Oggetto: [ID: 8053] Procedimento di Valutazione di Impatto Ambientale ai sensi dell'art.23 del D.Lgs.152/2006 relativa al progetto di un impianto eolico, denominato "Mazara-Calamita", composto da n. 8 aerogeneratori da 6 MW ciascuno, e dalle relative opere di connessione alla RTN, per una potenza complessiva pari a 48 MW, ricadente in provincia di Trapani, nei Comuni di Mazara del Vallo, Marsala, Salemi, Santa Ninfa, Castelvetrano e Partanna.

Proponente: EDISON Rinnovabili S.P.A.

Parere tecnico-istruttorio della Soprintendenza Speciale per il PNRR

Figura 1- Opere con stralcio carta dei beni paesaggistici su CTR Layout d'impianto.

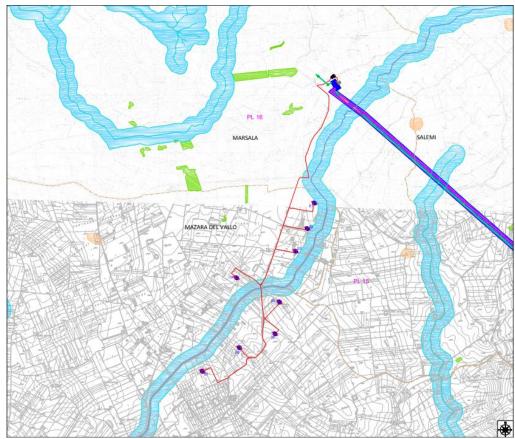
**CONSIDERATO** che l'impianto eolico di progetto è costituito da 8 aerogeneratori, di potenza nominale pari a 6 Mw, per complessivi 48 Mw, la cui allocazione è prevista in un'area a nord del Comune di Mazara del Vallo (TP), nei pressi delle piane denominate Calamita e Carticella; mentre le opere accessorie necessarie alla connessione elettrica dell'impianto eolico alla rete di trasmissione nazionale ricadranno all'interno del Comune di Marsala (TP), presso la contrada Ficarella e Chiana del Capofeto. Il nuovo elettrodotto aereo in AT a 220 kV fra l'ampliamento della SE RTN Partanna 2 e la esistente SE RTN Partanna, si svilupperà interamente nel territorio dei Comuni di Marsala, Salemi, Santa Ninfa, Castelvetrano e Partanna in provincia di Trapani, per una lunghezza pari a circa 9 km attraverso 16 tralicci.

Gli aerogeneratori hanno un'altezza al mozzo m. 105,00 con raggio del rotatore di m. 75,00, per un totale di altezza fino a m. 180,00;

Figura 3- Opere con stralcio carta dei beni paesaggistici su CTR Layout d'impianto.

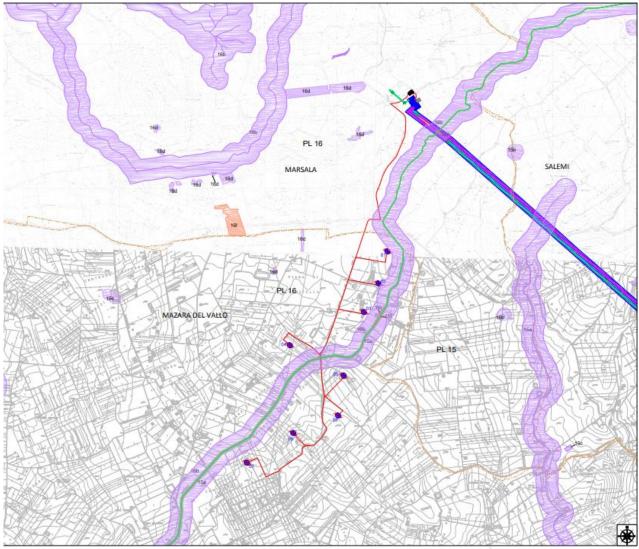
**CONSIDERATO** che, con riferimento ai contesti di Paesaggio Locale e ai relativi regimi normativi individuati dal Piano Paesaggistico della Provincia di Trapani Ambiti 2 e 3, con riferimento alle opere di connessione necessarie per la realizzazione dell'impianto si rileva una interferenza diretta del cavidotto con i contesti **15a** e **16b. "Paesaggi fluviali, aree di interesse archeologico comprese"** con livello di tutela 1;

Fig. 4 Impatti cumulativi – Stralcio da elaborato di progetto.

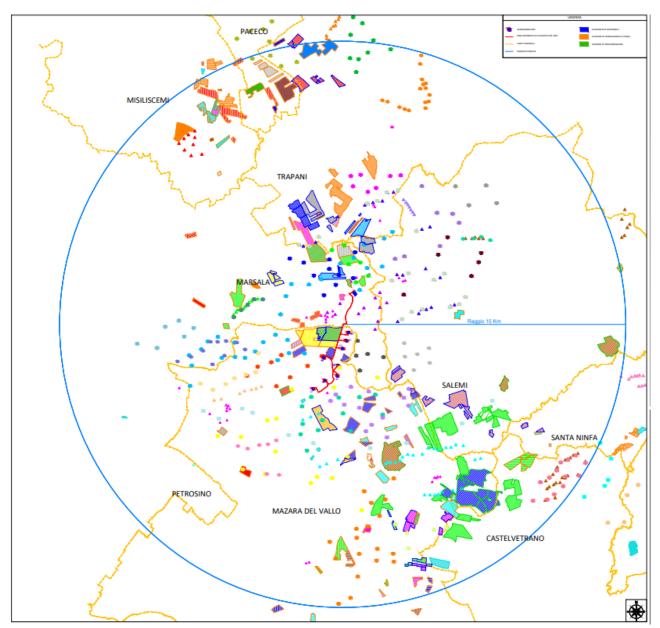
**CONSIDERATI E VALUTATI** gli importanti *impatti cumulativi* che si andrebbero a generare nel paesaggio agrario con la realizzazione dell'impianto eolico proposto, visti gli impianti eolici già esistenti, i progetti in valutazione regionale e gli altri progetti per la produzione da energia rinnovabile di competenza statale da cui deriverebbe un effetto cumulo paesaggistico legato al concentramento di turbine di notevole elevazione, di cui, nello specifico:

- impianti FER in valutazione (ID 7496, ID 7758, ID 8053, ID 8099, ID 8232, ID 8393, ID 8494, ID 8960, ID 9263, ID 9418, ID 9655, ID 9718, ID 9802, ID 9847, ID 10072, ID 10138, ID 10546, ID 5720)
- impianti con procedimento in corso presso la Presidenza del Consiglio dei Ministri (ID 5754, ID 6164)
- impianto autorizzato (ID 5752);
